Vorlage Nr.: 2-BV/233/2021
Status: öffentlich
Geschäftsbereich: Bauverwaltung
Datum: 23.07.2021
Verfasser: Balzer Oliver

BPl. 172 "MI und WA Keltenweg/Hardtweg"; Beratung und Beschlussfassung zu den im Rahmen der Beteiligung nach §§ 3(2), 4(2) BauGB vorgebrachten Stellungnahmen.

Bild 2

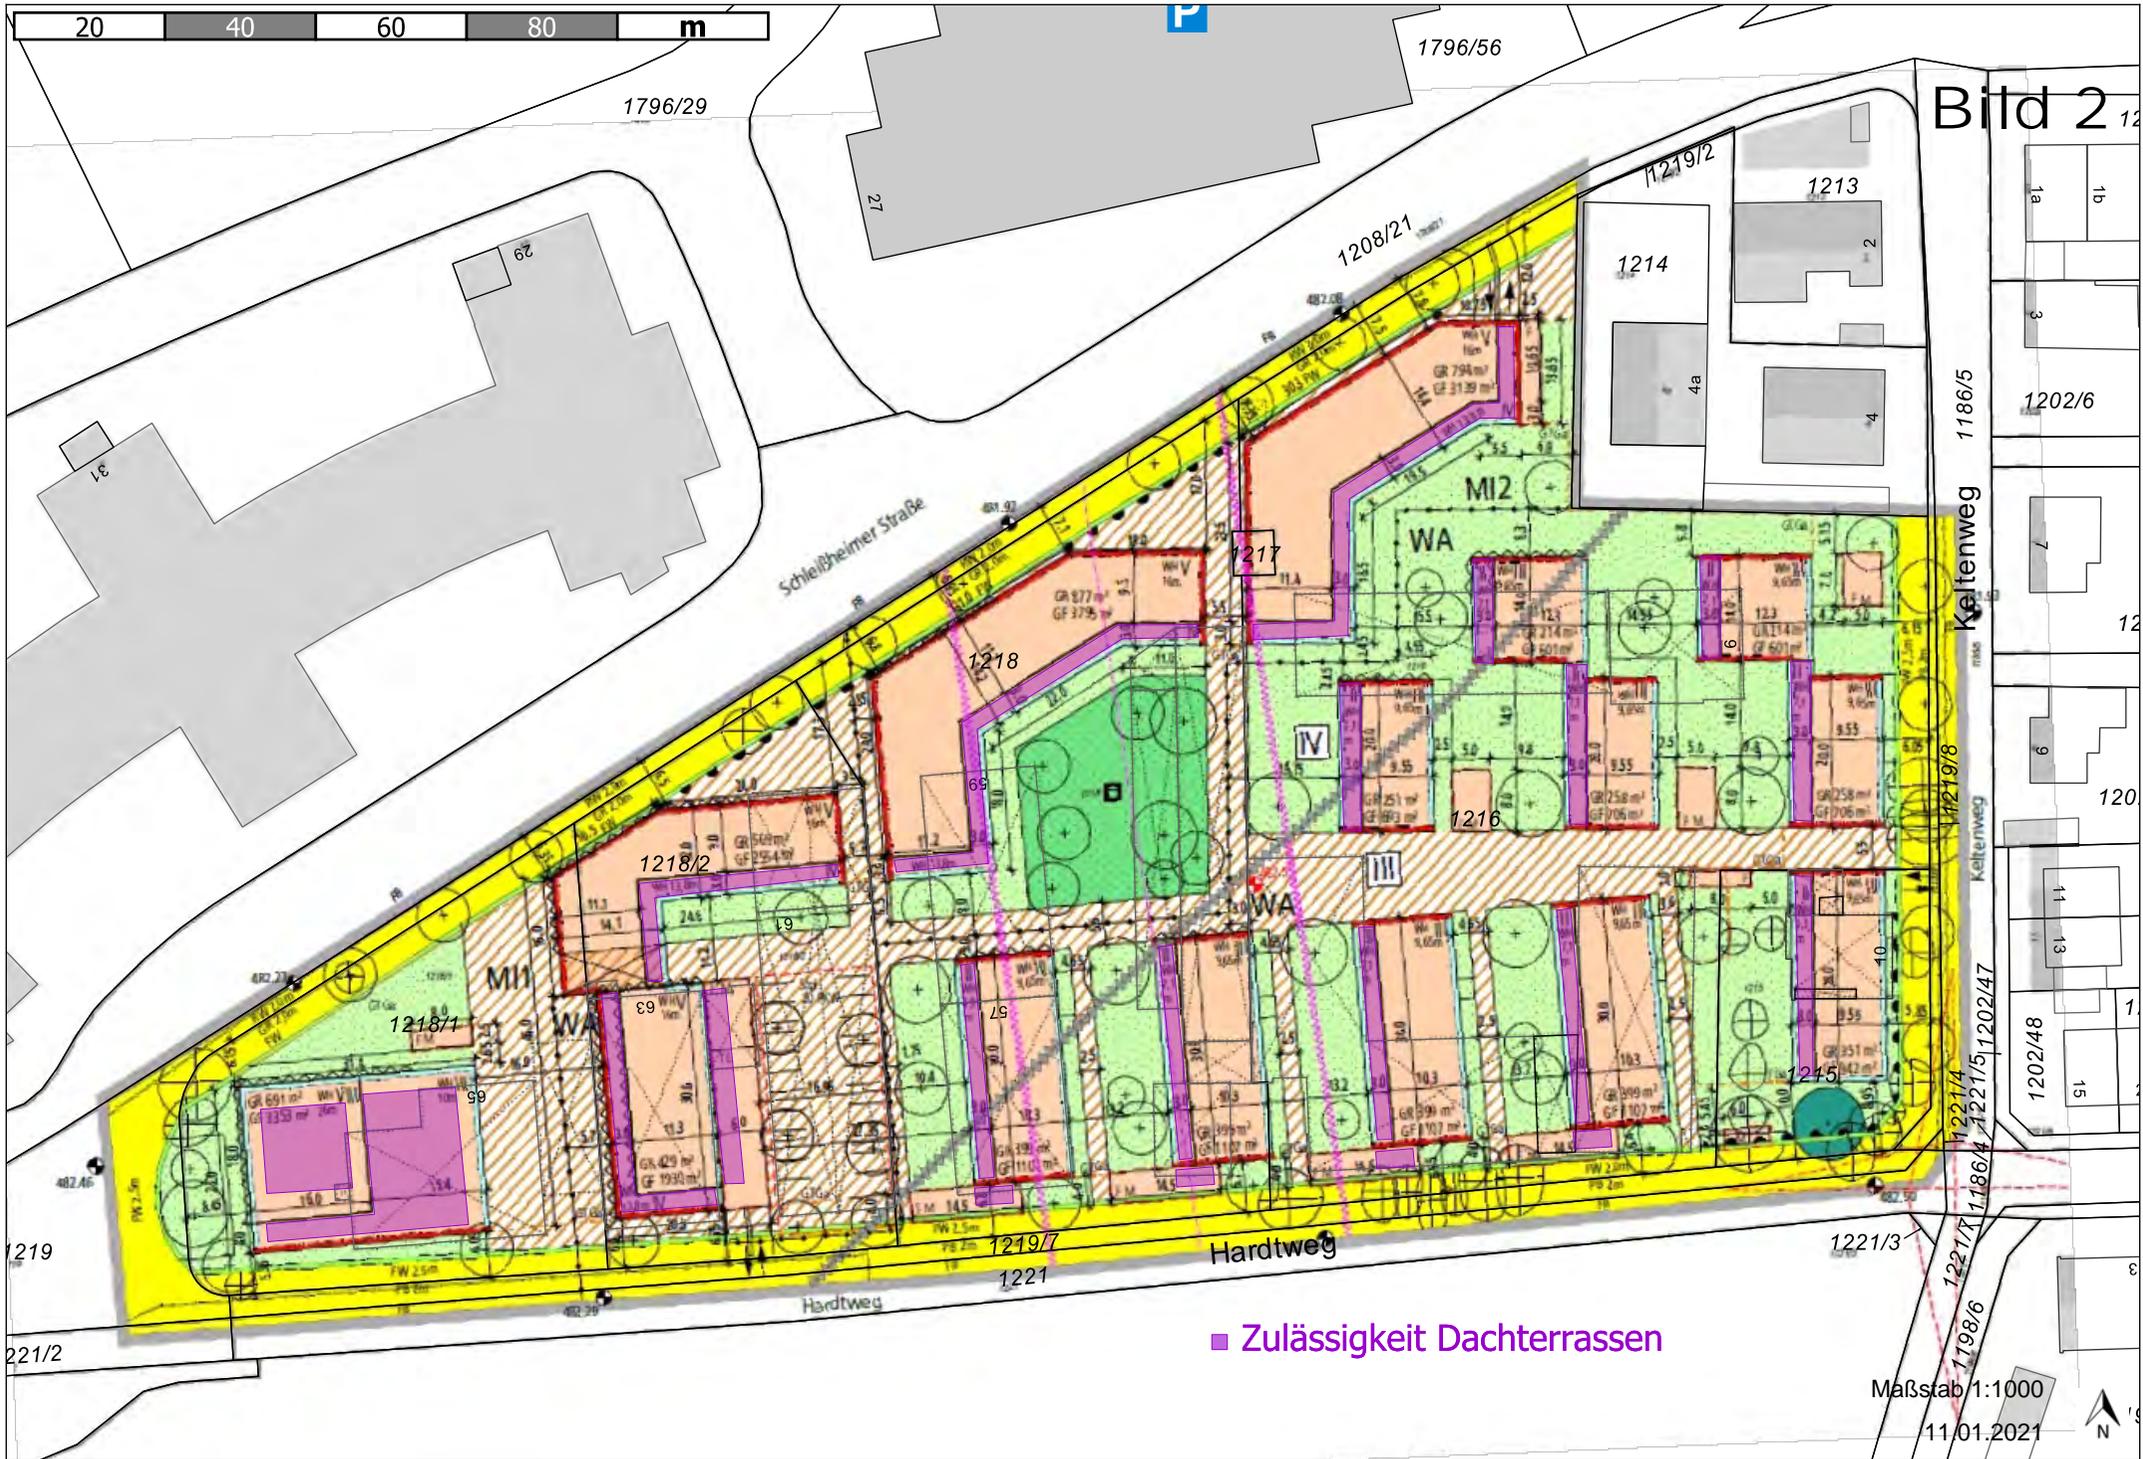
14. Die Formulierung in Ziffer C 5.2 Satz 1 sollte nochmals überprüft werden. Aus der Formulierung geht u. E. nicht zweifelsfrei hervor, wo Dachterrassen zulässig sind. Zur Verdeutlichung empfehlen wir der Stadt in der Begründung entsprechende Schemaskizzen aufzunehmen.
Für die Absturzsicherungen in Ziffer C 5.2 ist noch die max. Höhe zu ergänzen; in dem Zusammenhang ist auch zu berücksichtigen, dass diese gegebenenfalls abstandsflächenrelevant sein können.
Ziffer C 5.2 Abs. 2 ist hinsichtlich der Zulässigkeit von Terrassen auf Nebenge-

Bild 5a

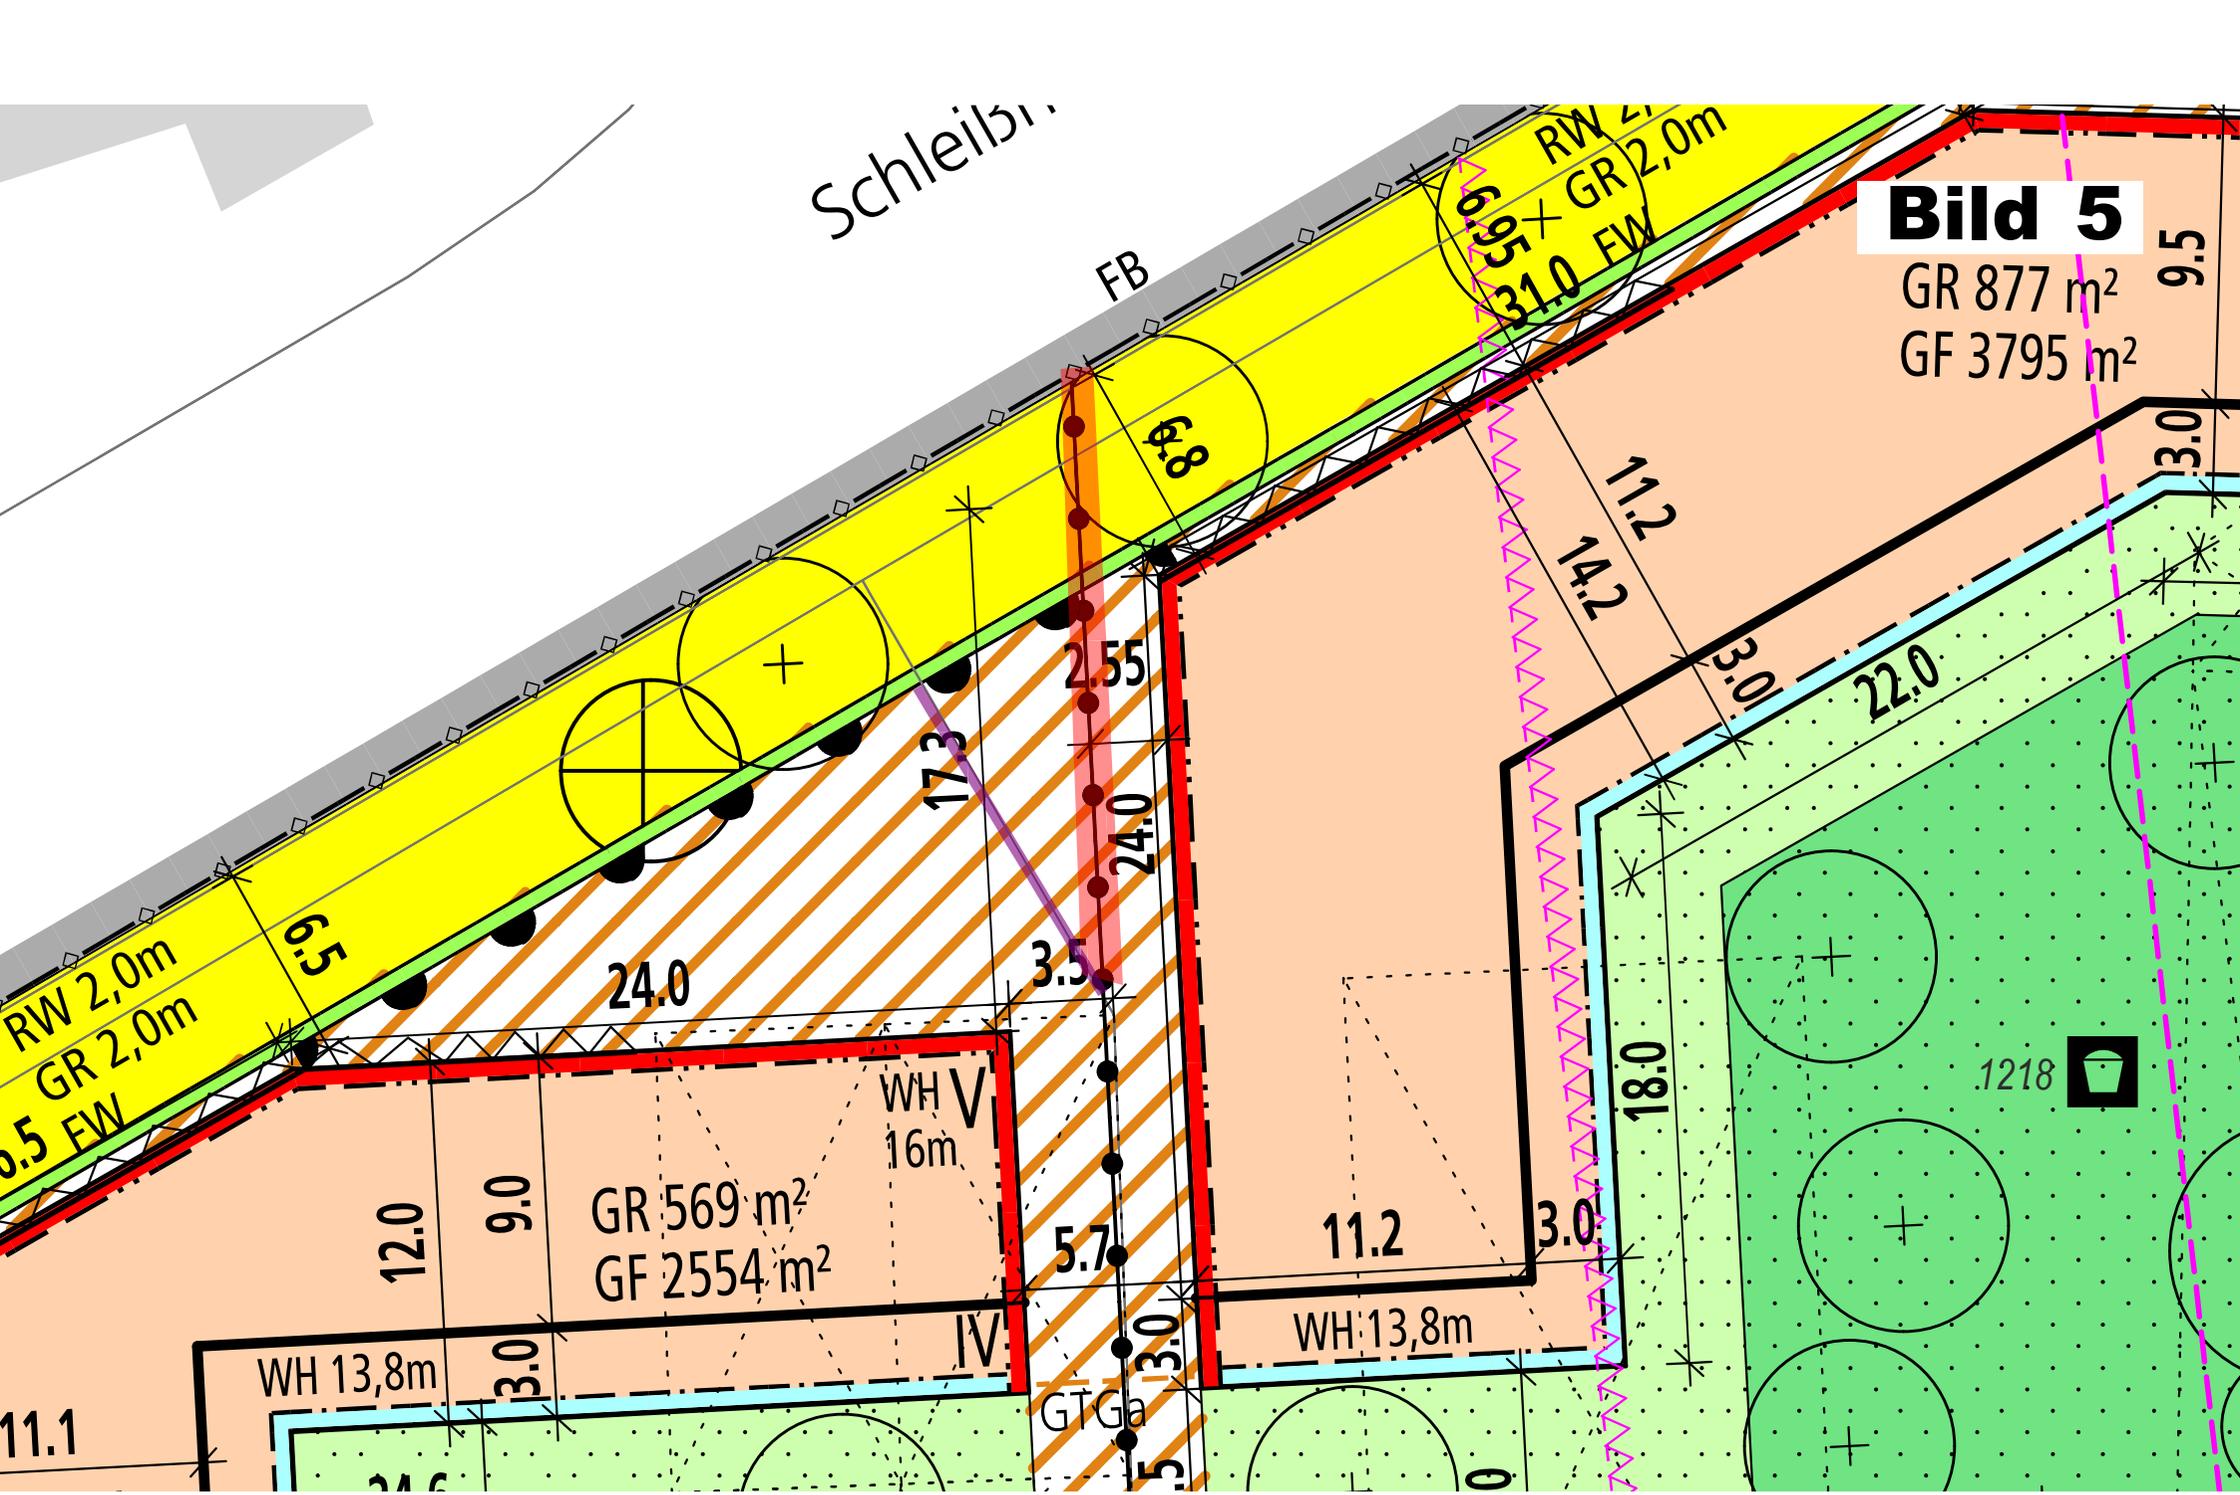
Ein großer Teil der zur Verfügung stehenden Fläche wird überbaut oder von geplanten Tief-
garagen unterlagert. Dadurch ergibt sich ein sehr eingeschränkter Bereich, in dem eine Ver-
sickerung von Niederschlagswassers möglich ist.

Gleichzeitig muss bei der Aufstellung des Bebauungsplans eine Konzeption vorhanden sein,
wie die Ver- und Entsorgung des beplanten Gebiets gesichert wird. Dazu zählt auch die Nie-
derschlagswasserbeseitigung. Zur Sicherstellung der Entsorgung liegt es daher in der Ver-
antwortung der Kommune, aufzuzeigen, wie anfallendes Niederschlagswasser beseitigt wer-
den kann.

Im Rahmen des Bebauungsplans sind die für die Niederschlagswasserbeseitigung notwen-
digen und geeigneten Flächen daher bereits vorzuhalten und einzuzeichnen.

Aufgrund der fehlenden Kennzeichnung von Flächen zur Niederschlagswasserbeseitigung
im Bebauungsplan ist die Entsorgung des Plangebiets aus wasserwirtschaftlicher Sicht nicht
gesichert.

Baugrube rund um die Tiefgarage vor. Die Arbeitsräume werden mit durchlässigem Kies und Rollkies mit ca. 0,60 m unter GOK gefüllt um die Verteilung des anfallenden Niederschlagswassers zu gewährleisten und genügend Puffer des Wasseranfalls zu bieten. Im rückwärtigen Bereich des nordöstlichsten Baukörpers gibt es zusätzliche nicht unterbaute Versickerungsinseln (s. **Bild 5a**). Im Rahmen der Eingabeplanung wird das Niederschlags-, Strömungs-, Retentions- und Sickergeschehen umfänglich modelliert und mit hydraulischem Nachweis geführt. Die Begründung wird entsprechend ergänzt.

Die Anregungen werden zur Kenntnis genommen. Die Begründung wird zur Beseitigung des Niederschlagswassers ergänzt.

B-Plan 172 "MI und WA Keltenweg/Hard Bild 7

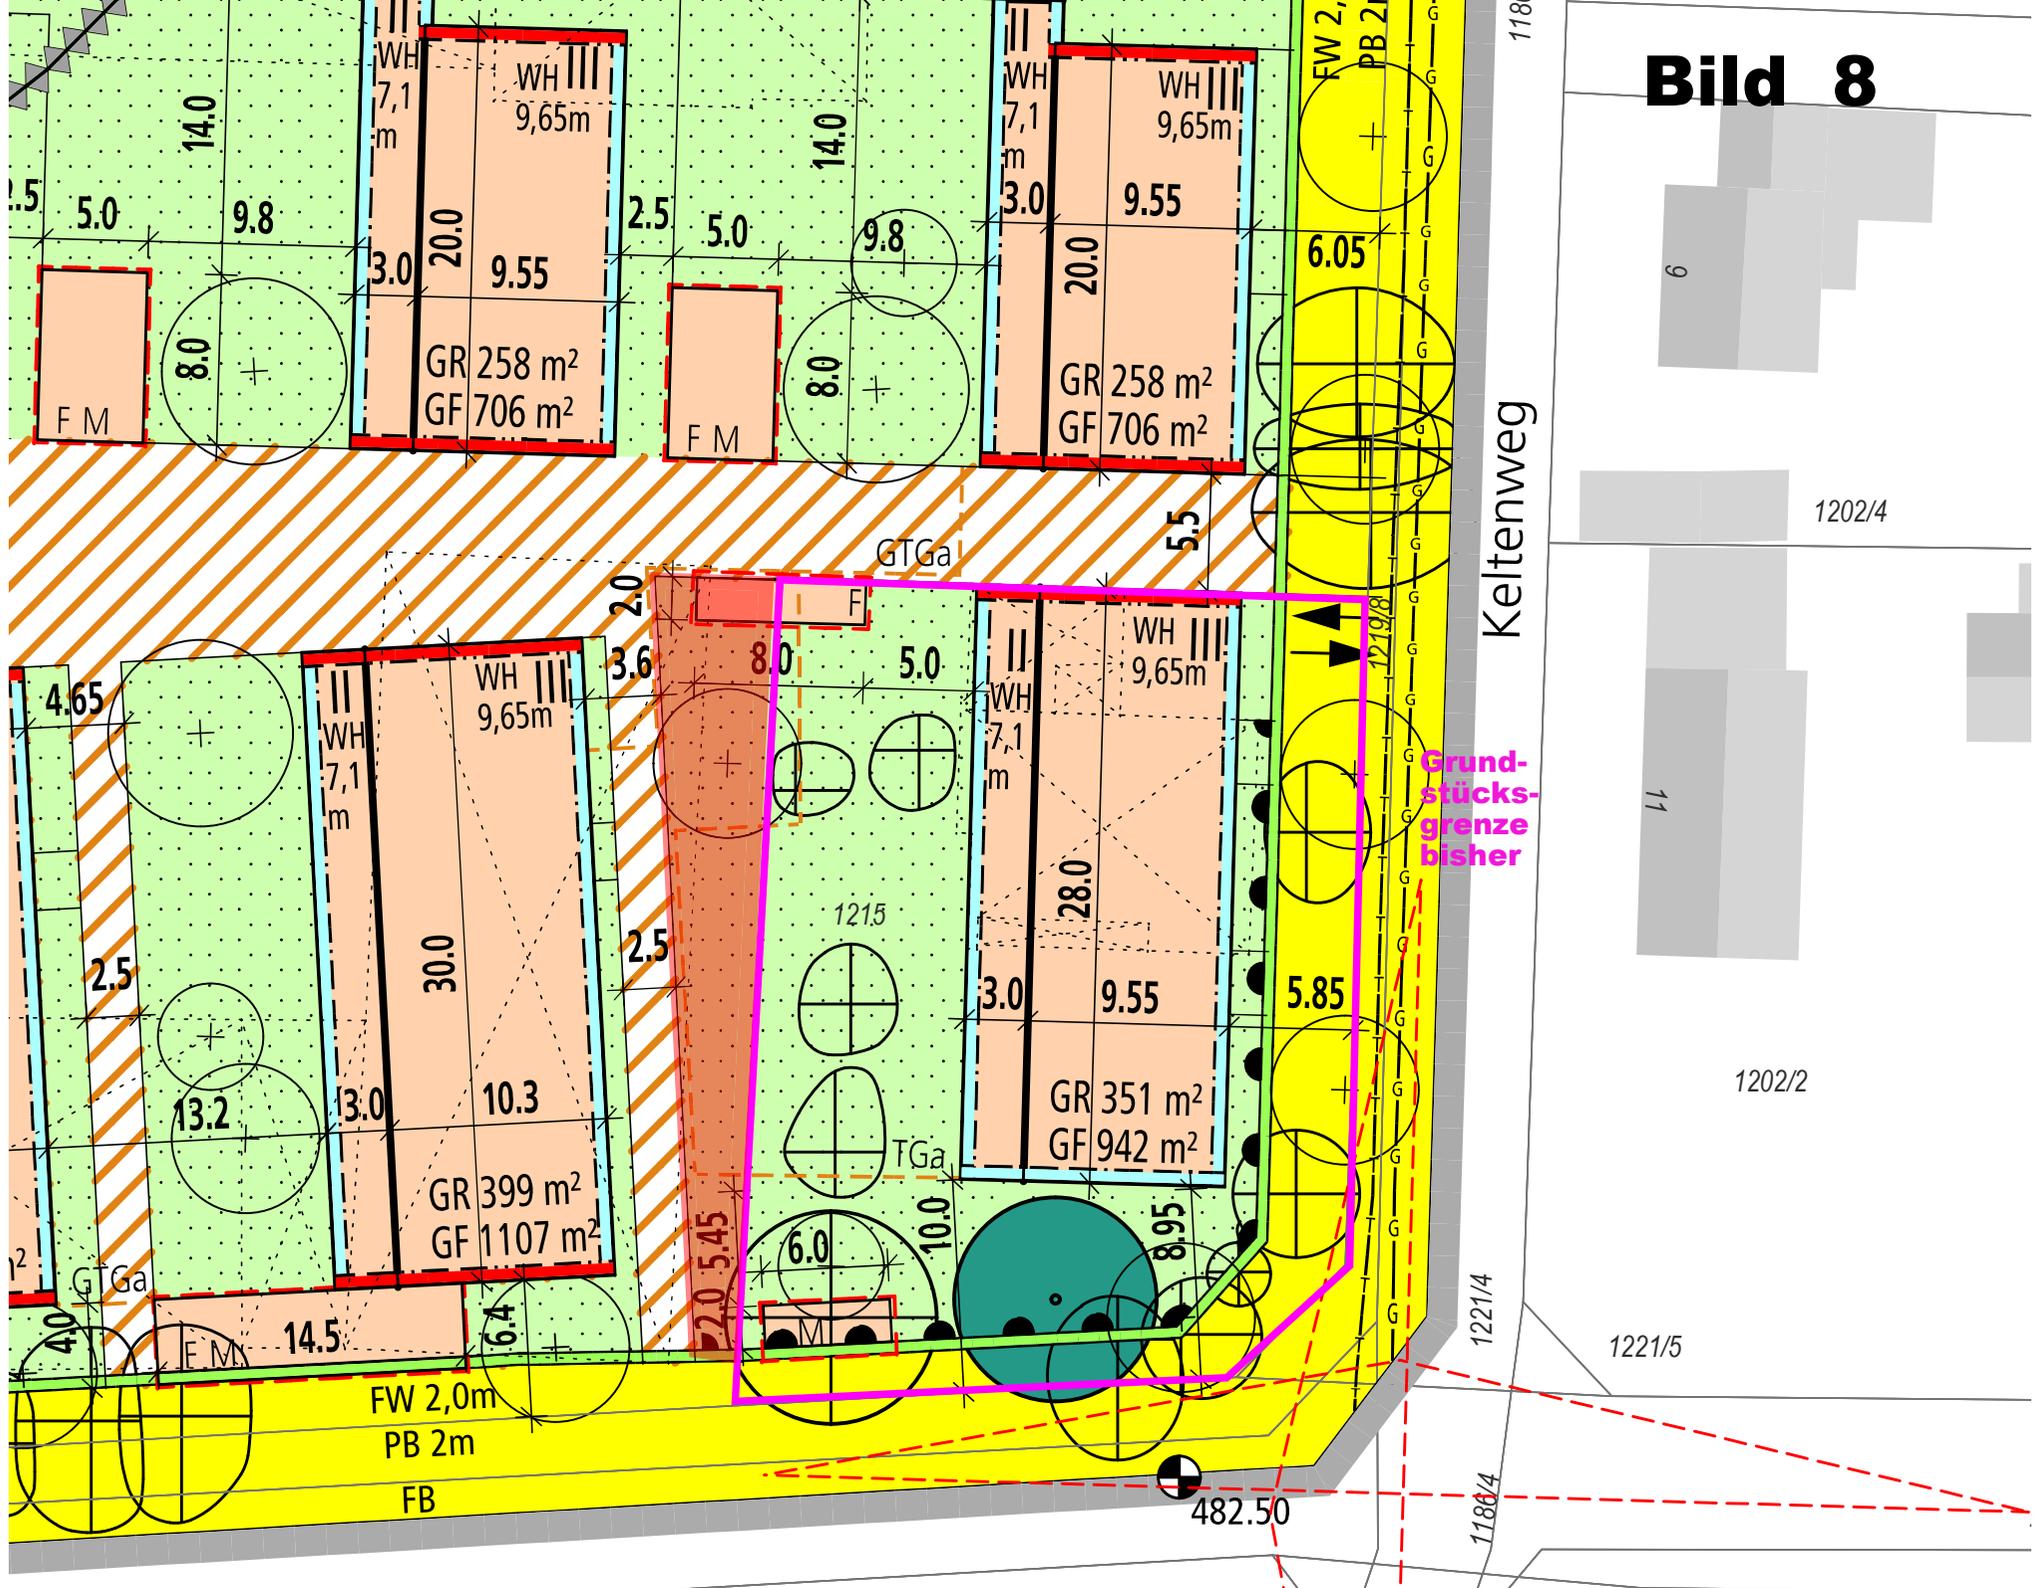
Die farbigen Linien verstehen sich als Punkt-zu-Punkt-Richtfunkverbindungen der Telefónica Germany GmbH & Co. OHG. Das Plangebiet ist im Bild mit dicken roten Kreisen eingezeichnet.

Wir bitten um Berücksichtigung und Übernahme der o.g. Richtfunktrasse in die Vorplanung und in die zukünftige Bauleitplanung bzw. den zukünftigen Flächennutzungsplan. Innerhalb der Schutzbereiche (horizontal und vertikal) sind entsprechende Bauhöhenbeschränkungen s.o. festzusetzen, damit die raumbedeutsame Richtfunkstrecke nicht beeinträchtigt wird.

Die in **Bild 7** mit „A“ bezeichnete Richtfunkstrecke war inkl. Freihaltezone im Plan bereits hinweislich unter Ziff. D.13 dargestellt, da hierauf in der vorherigen Beteiligung bereits hingewiesen wurde. Die mit „B“ bezeichnete Richtfunkstrecke wird hinweislich ergänzt. Wie mitgeteilt sind durch die Planung keine Störungen der Richtfunkstrecken zu befürchten.

Die gem. Anregung dargestellte östliche Richtfunkstrecke gem. **Bild 7 – „B“ wird in der Planung hinweislich ergänzt.**
